Acuerdo 1008 Por el cual se aprueba la incorporación del cambio en los límites de generación y absorción de potencia reactiva de las unidades 1, 2, 3 y 4 de la planta de generación Bajo Anchicayá y la respectiva curva de carga

1008

14 Septiembre, 2017

Unidad 1

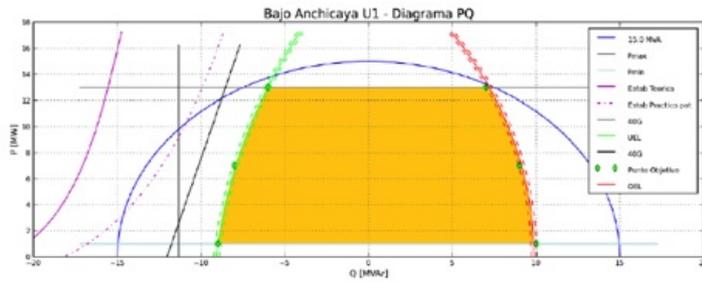
Unidad	Parámetro a Modificar	Valor Anterior	Valor Nuevo
Bajo Anchicaya Unidad 1	Cap Gen reactivos (Mvar) en 1 MW	9	10
	Cap Gen reactivos (Mvar) en 7 MW	9	9
	Cap Gen reactivos (Mvar) en 13 MW	9	7
	Cap Abs reactivos (Mvar) en 1 MW	0	-9
	Cap Abs reactivos (Mvar) en 7 MW	0	-8
	Cap Abs reactivos (Mvar) en 13 MW	0	-6

Unidad 2

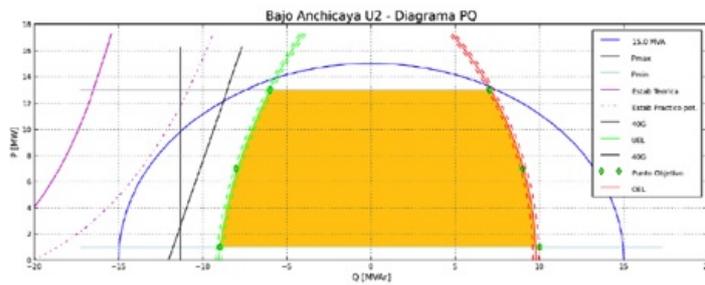
Unidad	Parámetro a Modificar	Valor Anterior	Valor Nuevo
Bajo Anchicaya Unidad 2	Cap Gen reactivos (Mvar) en 1 MW	9	10
	Cap Gen reactivos (Mvar) en 7 MW	9	9
	Cap Gen reactivos (Mvar) en 13 MW	9	7
	Cap Abs reactivos (Mvar) en 1 MW	0	-9
	Cap Abs reactivos (Mvar) en 7 MW	0	-8
	Cap Abs reactivos (Mvar) en 13 MW	0	-6

Unidad 3

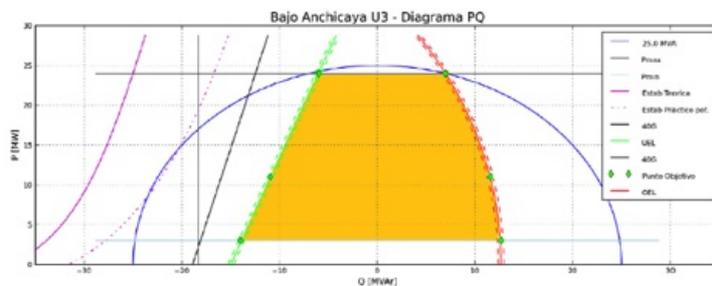
Unidad	Parámetro a Modificar	Valor Anterior	Valor Nuevo
Bajo Anchicaya Unidad 3	Cap Gen reactivos (Mvar) en 3 MW	15	13
	Cap Gen reactivos (Mvar) en 11 MW	15	12
	Cap Gen reactivos (Mvar) en 24 MW	15	7
	Cap Abs reactivos (Mvar) en 3 MW	0	-14
	Cap Abs reactivos (Mvar) en 11 MW	0	-11
	Cap Abs reactivos (Mvar) en 24 MW	0	-6

Unidad 4

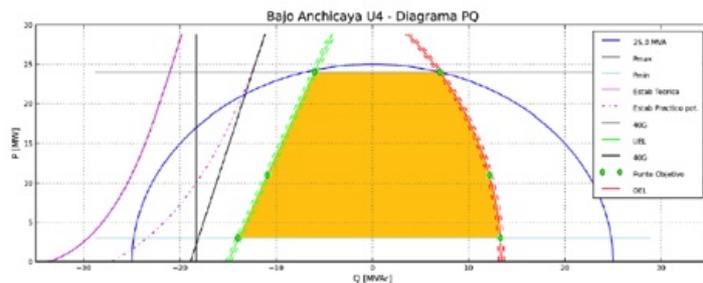
Unidad	Parámetro a Modificar	Valor Anterior	Valor Nuevo
Bajo Anchicaya Unidad 4	Cap Gen reactivos (Mvar) en 3 MW	15	13
	Cap Gen reactivos (Mvar) en 11 MW	15	12
	Cap Gen reactivos (Mvar) en 24 MW	15	7
	Cap Abs reactivos (Mvar) en 3 MW	0	-14
	Cap Abs reactivos (Mvar) en 11 MW	0	-11
	Cap Abs reactivos (Mvar) en 24 MW	0	-6
